חניון מיטציל
אוניברסיטת תל אביב

תכנית נגיד **חניון**
מפלס :
0.00=+23.36(+23.25-22.83)

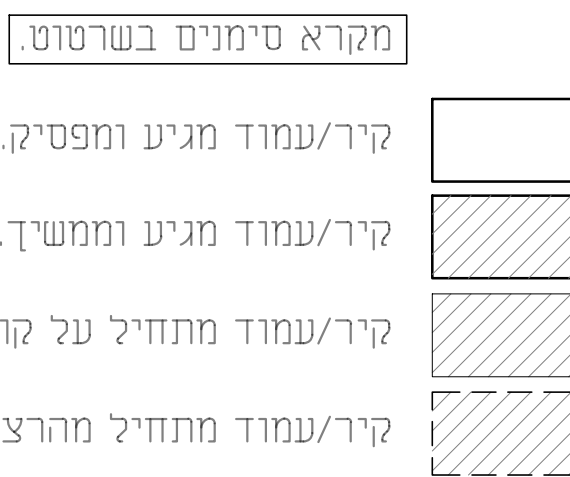
הערה: A
יש לחשב השלמת יציקה זו
כנושאת את עצמה כולל העומסים
הפועלים עליה.

יש להכניס בטון ב-1 מ' ראשוניים
בחללים של הפלטות הדרכות
להקטנת תדירות עצמית
